ZÁZNAM O PRŮBĚHU POSOUZENÍ

1714 / 8.6 / SG / 2018 / INF / CS / 3187-T

ze dne 20.12.2018

Obr. 1 Půdorys 1. NP, západní křídlo VB

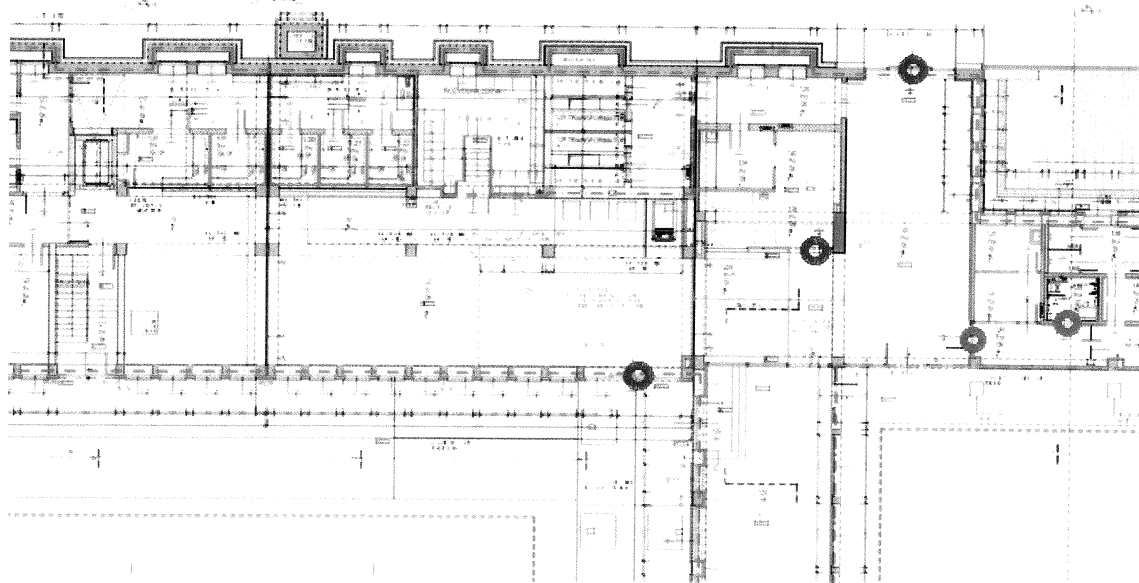
Chybí detailní specifikace výplní dveřních otvorů. Příloha č. 127 Výpis výrobků – okna, prosklená fasáda, nový stav je neúplná a neobsahuje bližší specifikace.

Dveře na bezbariérové WC nemají konstantní šířku napříč jednotlivými přílohami projektu (ve zprávách A+B a 100 je uvedena š. 900 mm, v půdorysu 113 š. 800 mm a v detailu vybavení bezbariérového WC H021 š. 1000 mm).

Pro dveře na veřejně přístupných cestách, viz obr. 1, je nutné specifikace doplnit (prahové/bezprahové, světlé rozměry, specifikace kování...). Manuální dveře (modré tečky) je nutné doplnit na straně opačné, než jsou závěsy, horizontálními madly přes celou šířku dveří. Madla musí být umístěna ve výšce 800 – 900 mm nad podlahou a stejně jako dveřní kování musí být opticky kontrastní. Podmínku kontrastu splní i kartáčovaný nerez.

Šířku dveří na bezbariérové WC je nutné sjednotit. Minimální je požadavek 900 mm.

Zjištění 3 bylo odstraněno na základě předložení opravné dokumentace. Současně vzniklo nové zjištění 10.

Obr. 1 Půdorys 1. NP, západní křídlo VB

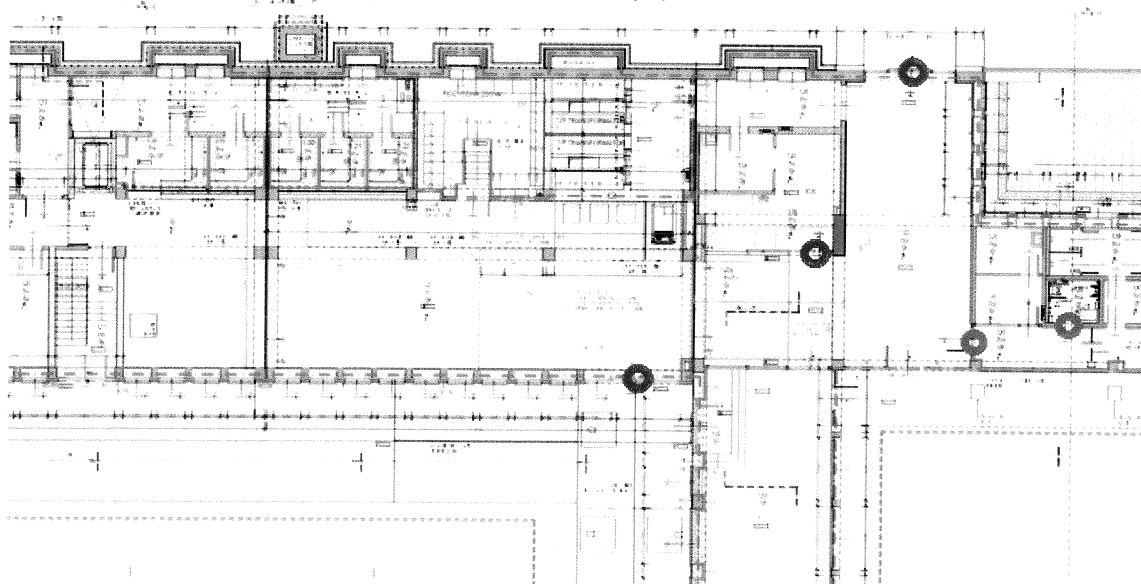
Chybí detailní specifikace výplní dveřních otvorů. Příloha č. 127 Výpis výrobků – okna, prosklená fasáda, nový stav je neúplná a neobsahuje bližší specifikace.

Dveře na bezbariérové WC nemají konstantní šířku napříč jednotlivými přílohami projektu (ve zprávách A+B a 100 je uvedena š. 900 mm, v půdorysu 113 š. 800 mm a v detailu vybavení bezbariérového WC H021 š. 1000 mm).

Pro dveře na veřejně přístupných cestách, viz obr. 1, je nutné specifikace doplnit (prahové/bezprahové, světlé rozměry, specifikace kování...). Manuální dveře (modré tečky) je nutné doplnit na straně opačné, než jsou závěsy, horizontálními madly přes celou šířku dveří. Madla musí být umístěna ve výšce 800 – 900 mm nad podlahou a stejně jako dveřní kování musí být opticky kontrastní. Podmínku kontrastu splní i kartáčovaný nerez.

Šířku dveří na bezbariérové WC je nutné sjednotit. Minimální je požadavek 900 mm.

Zjištění 3 bylo odstraněno na základě předložení opravné dokumentace. Současně vzniklo nové zjištění 10.

Obr. 2 Půdorys 1. NP, západní křídlo VB

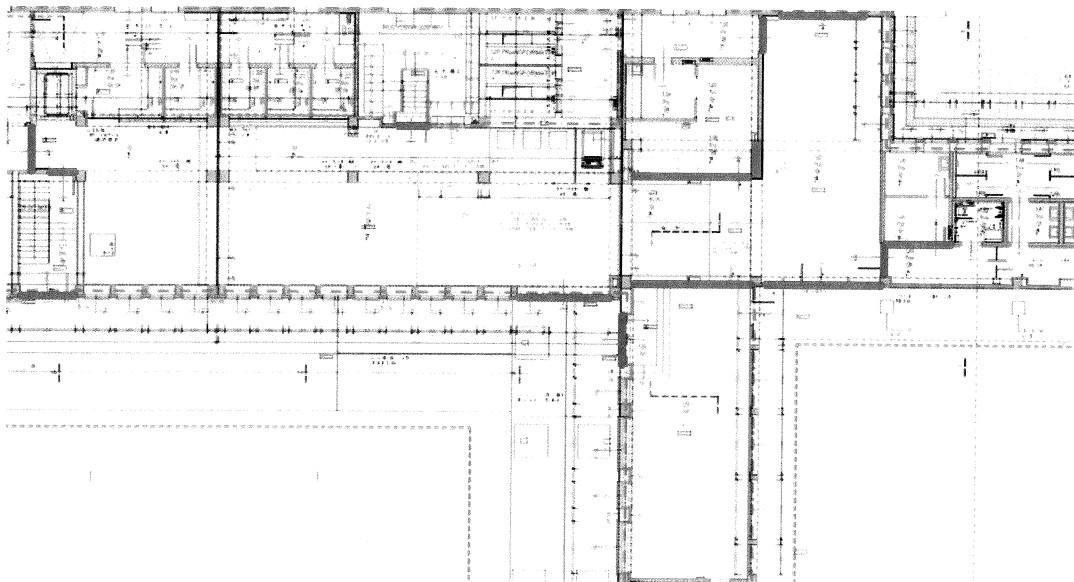
Chybí detailní specifikace označení prosklených dveří a stěn. Příloha č. 127 Výpis výrobků – okna, prosklená fasáda, nový stav je neúplná a neobsahuje bližší specifikace.

Pro dveře na veřejně přístupných cestách, jejichž zasklení zasahuje níže, než 800 mm nad podlahu a pro stěny a okna s parapetem níže, než 500 mm nad podlahou, je nutné zajistit opatření proti mechanickému poškození a optické kontrastní značení, v souladu s požadavky vyhl. č. 398/2009 Sb., příl. 3, bodem 1.2.2., bodem 3.2 a bodem 4.2.

Týká se prvků v minimálním rozsahu pro 1.NP uvedeném na obr. 2.

Zjištění 4 bylo odstraněno na základě předložení opravné dokumentace.
